## Réponse à l'avis de la MRAe Nouvelle-Aquitaine du 23 septembre 2025

### Projet éolien de Cernay (86)

(B-230224-192130-115-442)

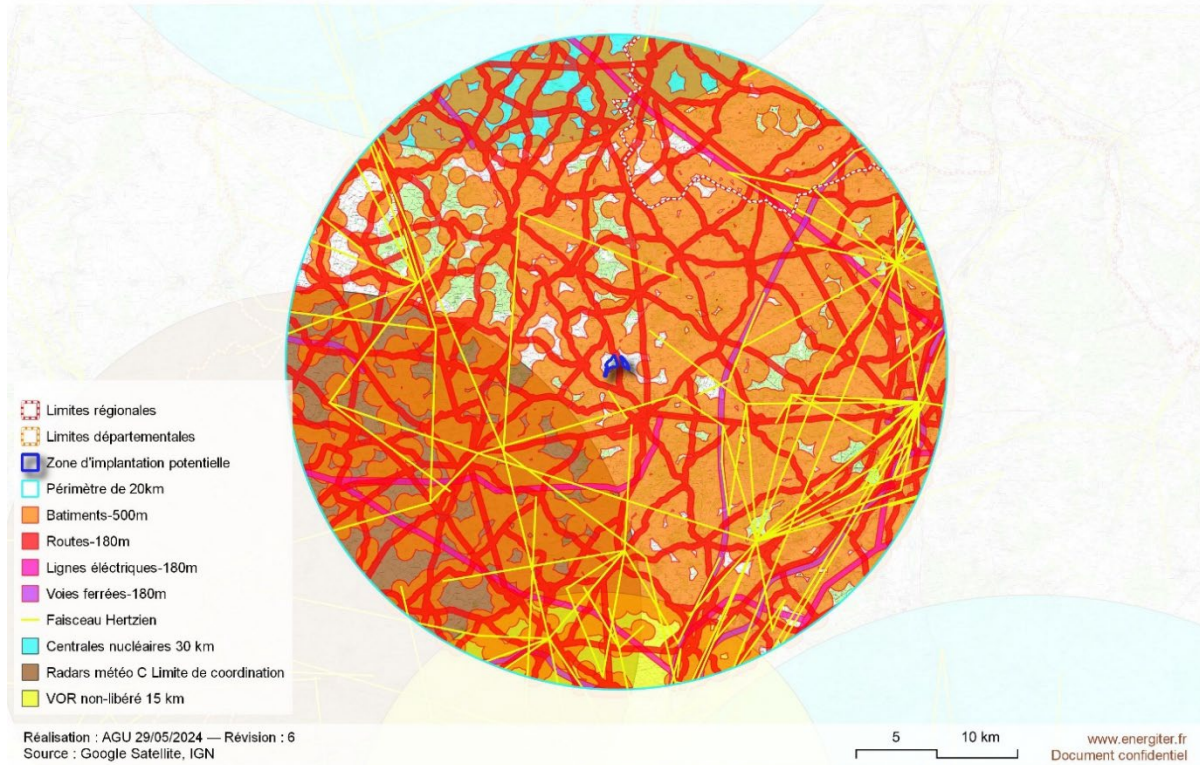
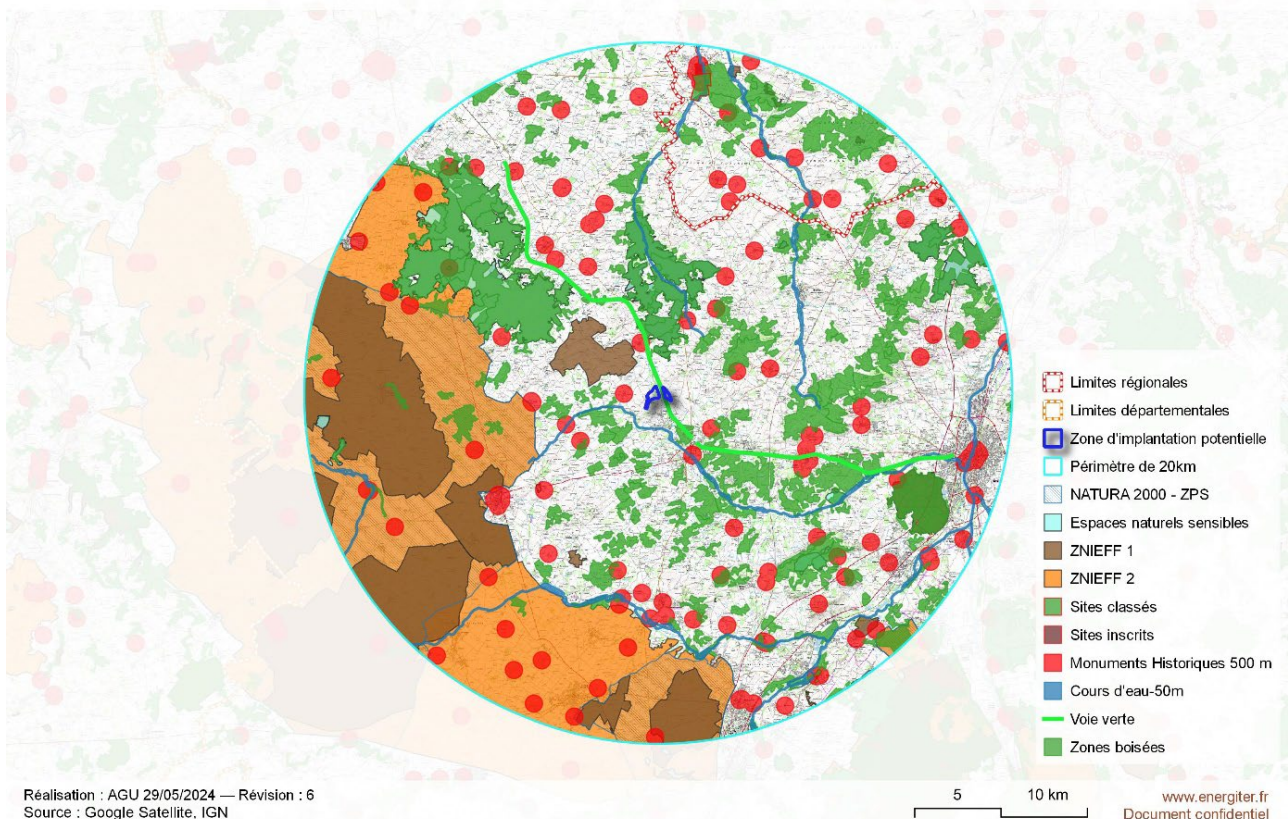
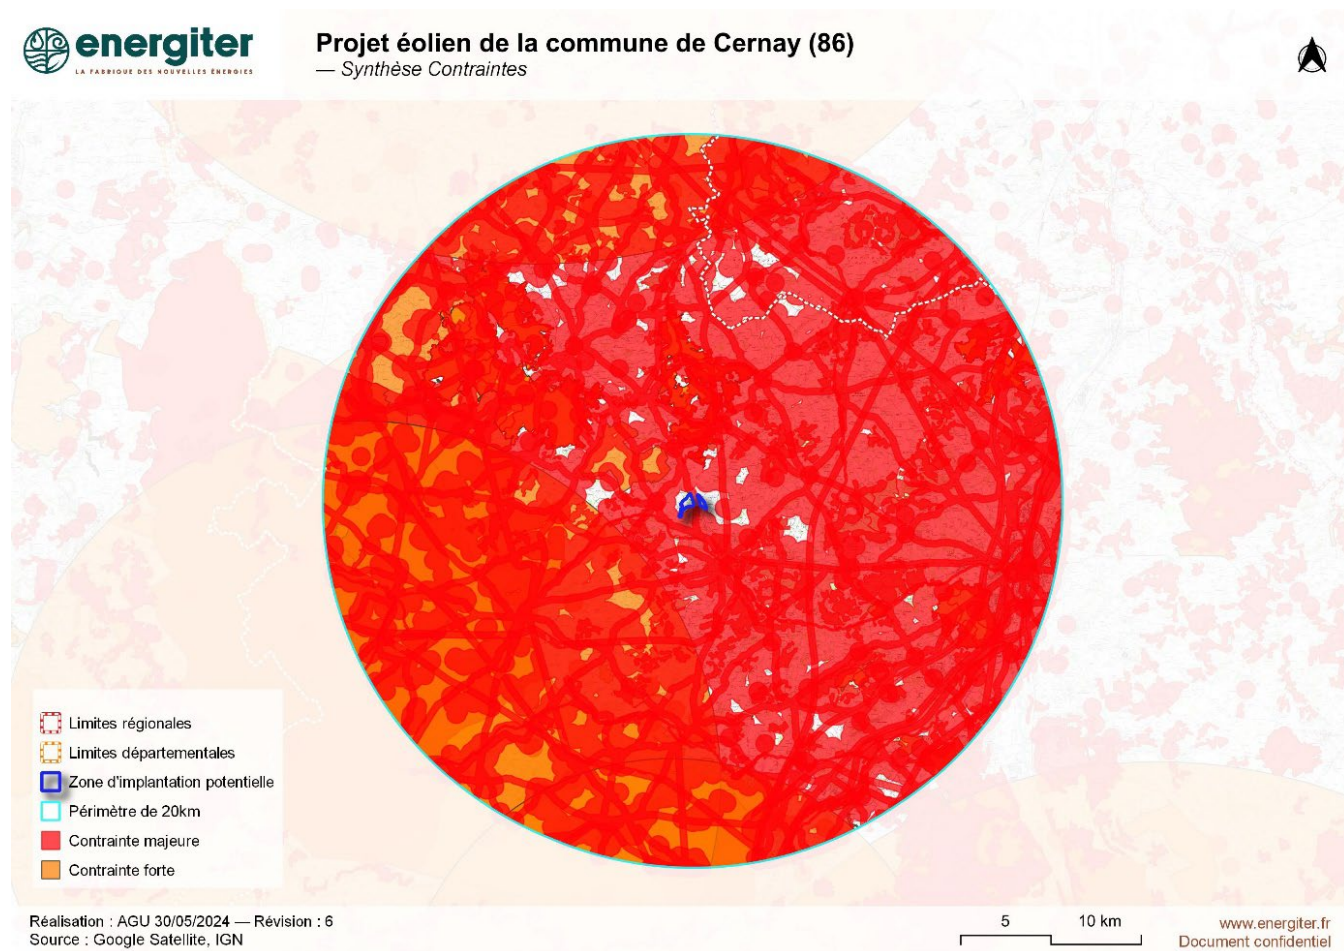
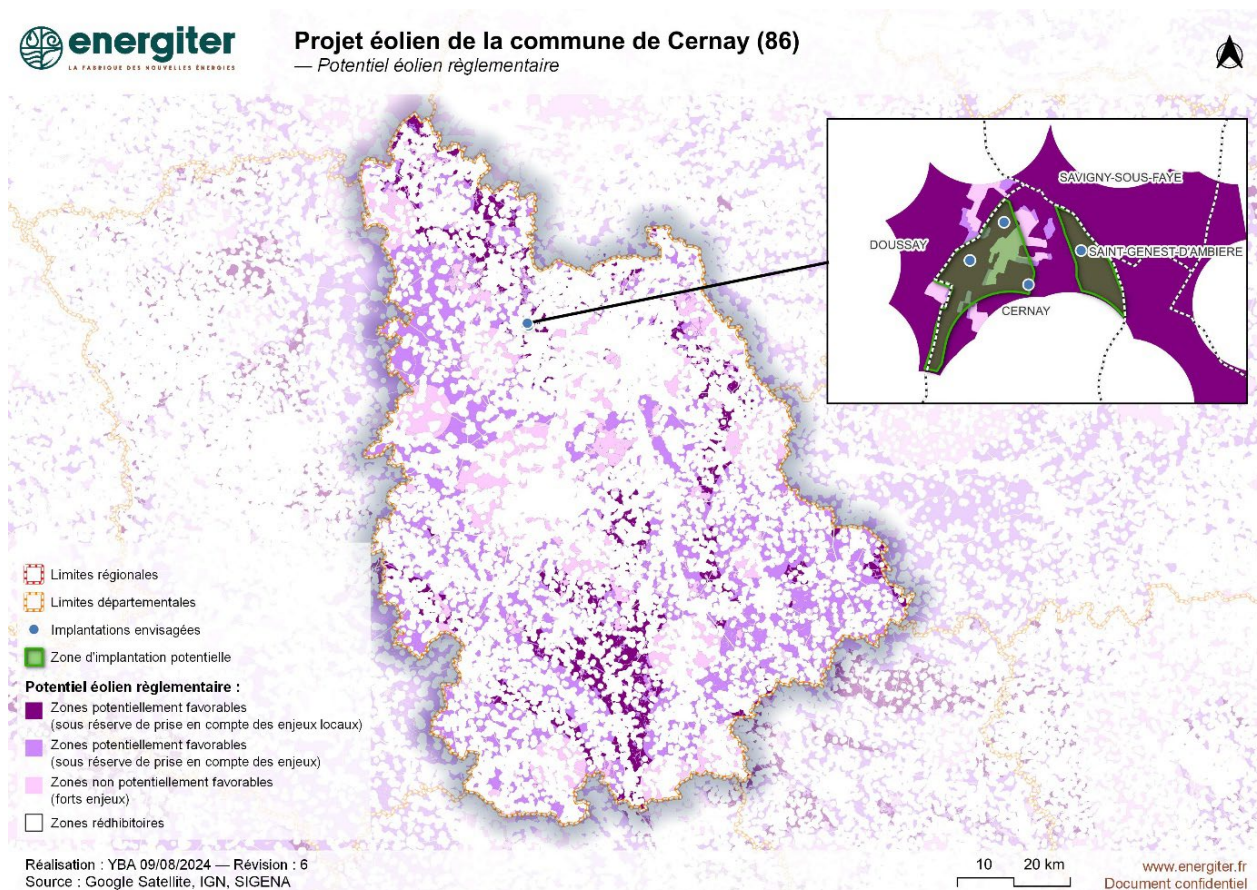
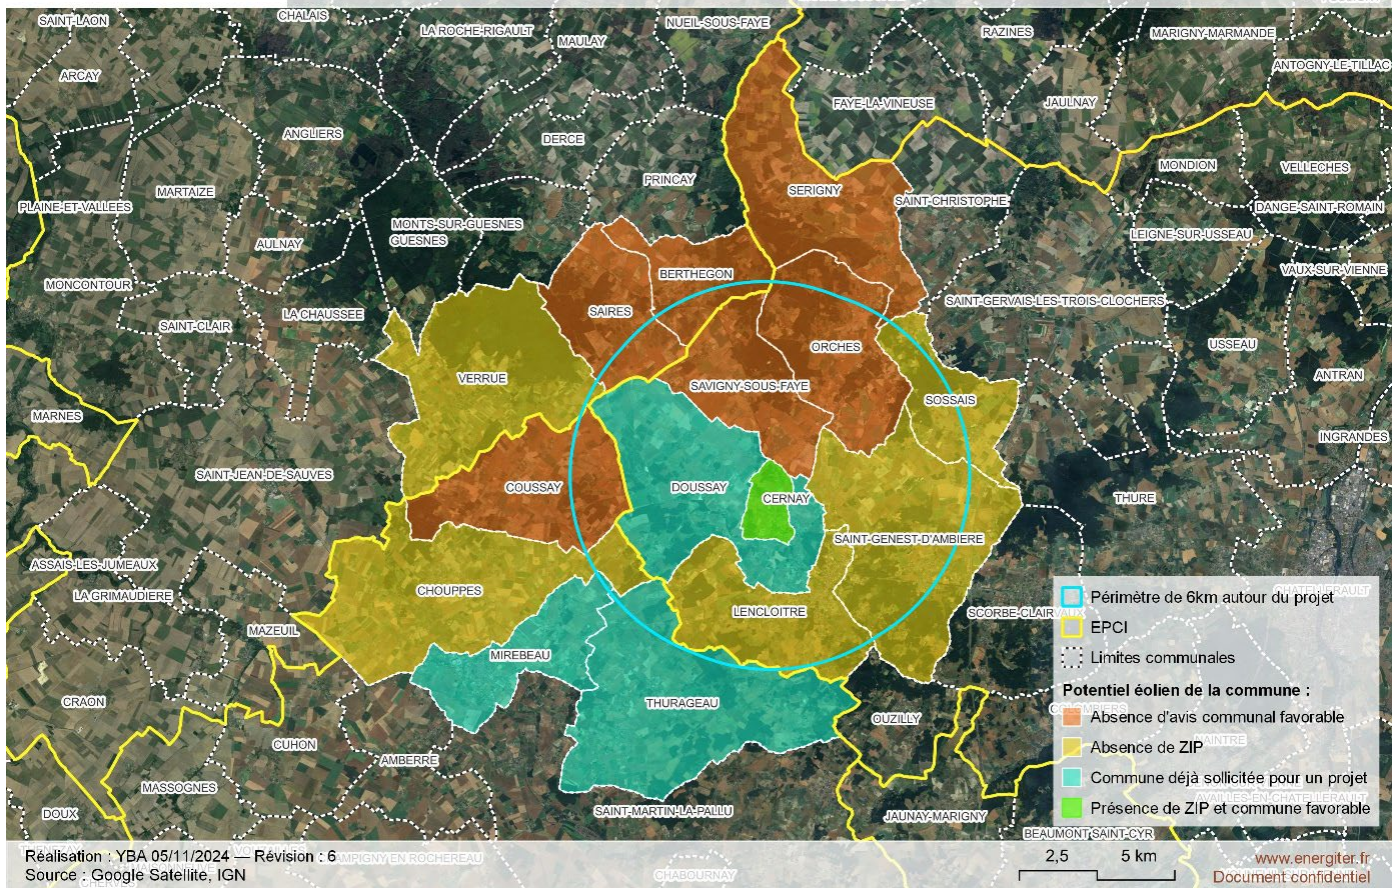
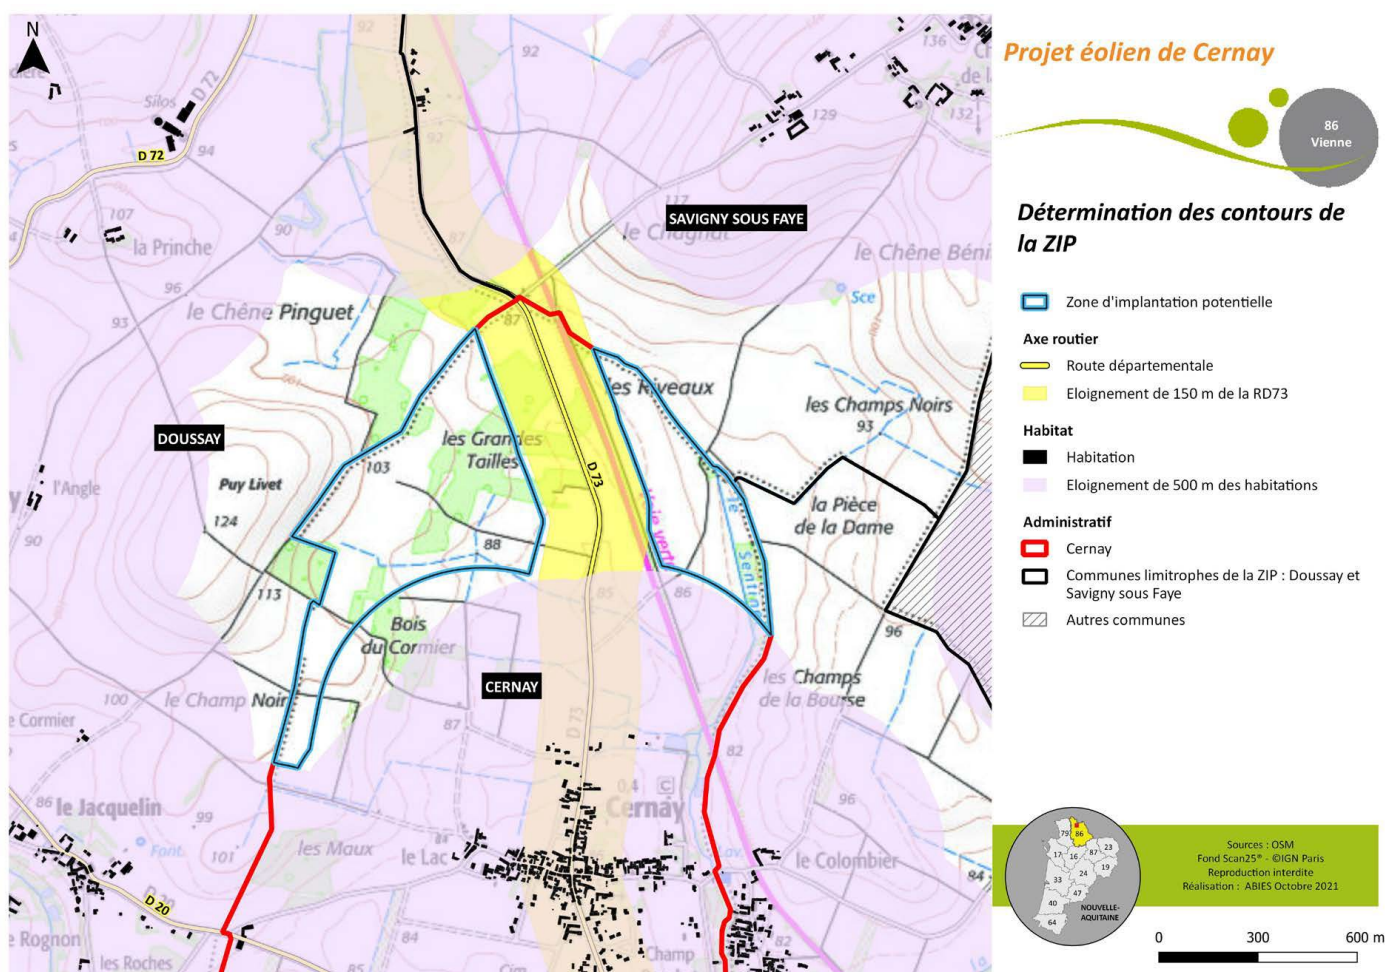
L'Autorité environnementale relève que le dossier ne présente pas de recherches alternatives sur d'autres sites, au-delà des variantes étudiées sur la ZIP.

### Réponse du pétitionnaire – A propos de la recherche de sites alternatifs

L'Autorité environnementale relève dans son avis que les recherches de site pour le projet ont évité les secteurs environnantaux majeurs du territoire ainsi que les contraintes techniques, et que la variante retenue a fait l'objet d'une analyse multicritères après études de quatre variantes d'implantation.

La demande de compléments adressée par la DREAL au pétitionnaire avait fait l'objet d'une demande similaire au porteur de projet en demandant de « justifier l'absence d'alternatives d'implantation du projet sur d'autres zones ». Le pétitionnaire a répondu en avril 2025 et précisé ces éléments dans une « **Note de justification d'absence d'alternative sur l'implantation du site** », intégrée à l'étude d'impact consolidée, et qui est reprise ci-dessous dans son intégralité.

En effet, en se basant sur l'ensemble des critères présentés dans l'étude d'impact sur l'environnement<sup>24</sup> partie 4.1.1., Energiter (anciennement Eurocape New Energy) a conduit une phase de prospection territorialisée pour aboutir à la définition de la zone d'implantation potentielle (ZIP) du projet de parc éolien de Cernay, apparaissant propice pour l'accueil d'un parc éolien.

Une analyse fine des contraintes à l'échelle locale (correspondant à l'aire d'étude éloignée) a été effectuée afin de confirmer ou d'infirmier la compatibilité de la zone d'implantation potentielle envisagée du projet avec les contraintes réglementaires liées aux infrastructures. La carte ci-après reprend l'ensemble de ces contraintes dans un rayon de 20 kilomètres autour de Cernay. La contrainte la plus restrictive et consommatrice de zones potentielles pour l'implantation d'aérogénérateurs concerne la distance minimale de 500 mètres à respecter entre toute éolienne et « les installations et les constructions à usage d'habitation, les immeubles habités et les zones destinées à l'habitation »<sup>25</sup>. La présence d'un radar météo, d'un VOR (VHF Omnidirectional Range, radar de navigation aérienne) et d'une centrale nucléaire conjugués aux différentes infrastructures routières, lignes électriques, réseau Hertzien et leurs zones « tampon », augmentent significativement le maillage du territoire, diminuant dans le même temps les possibilités d'implantation d'éoliennes. Au final, ces contraintes réglementaires à elles seules proscrivent l'implantation de toute éolienne sur 93% de l'aire d'étude éloignée, soit dans un rayon de 20 km autour de la zone d'implantation potentielle identifiée.

En effet, en se basant sur l'ensemble des critères présentés dans l'étude d'impact sur l'environnement<sup>26</sup> partie 4.1.1., Energiter a conduit une phase de prospection territorialisée pour aboutir à la définition de la zone d'implantation potentielle (ZIP) du projet de parc éolien de Cernay, apparaissant propice pour l'accueil d'un parc éolien .

Dans le but de limiter le plus possible les impacts du projet sur la biodiversité locale et les espèces de faune et de flore, les choix de zones d'implantation de la ZIP se sont faits vers des zones exclues des périmètres bénéficiant d'un classement lié à leur intérêt écologique (Natura 2000, ENS, ZNIEFF de type I et II). Les « zones boisées » répertoriées par CORINE Land Cover (correspondant aux libellés forêts de feuillus, forêts de conifères et forêts mélangées) et représentées sur la carte ci-dessus ont également été prises en compte. Au final, en ajoutant les enjeux liés au patrimoine, la zone du territoire correspondant à l'aire d'étude éloignée est couverte environ à la moitié de zones présentant des enjeux patrimoniaux et/ou environnementaux, avec 51% de surface non concernée par des zonages de cet ordre.

contraintes fortes à majeures sur une surface de 98%. La ZIP du projet de parc éolien Cernay est localisée dans les quelques 2% de surface de zones concentrant le moins d'enjeux à l'échelle de l'aire d'étude éloignée.

Ainsi, durant le développement du projet de parc éolien de Cernay, Energiter a pu en étudier la pertinence de l'implantation au regard de ces nouvelles données cartographiques *SIGENA*<sup>28</sup>. La carte ci-dessous reprend ces données à l'échelle du département de la Vienne et y représente les zones plus ou moins favorables à l'éolien suivant quatre niveaux d'enjeux différents :

Lors de la phase de prospection du projet, ces critères additionnels ont été pris en compte par Energiter qui a étudié la faisabilité de l'implantation d'éoliennes également sur les communes aux alentours de Cernay. La carte présentée ci-après illustre les résultats de prospection dans un rayon de 6 kilomètres autour du projet de parc éolien de Cernay.

Au final, l'ensemble des critères mentionnés dans les paragraphes précédents et leur articulation ont guidé les choix d'Energiter vers une zone d'implantation au sein de laquelle la combinaison des enjeux et contraintes s'exerce le moins possible.

A l'échelle de la commune de Cernay, la phase de prospection a spécifiquement fait apparaître le territoire Nord de la commune de Cernay comme propice au développement d'un projet de parc éolien. En effet, celui-ci :
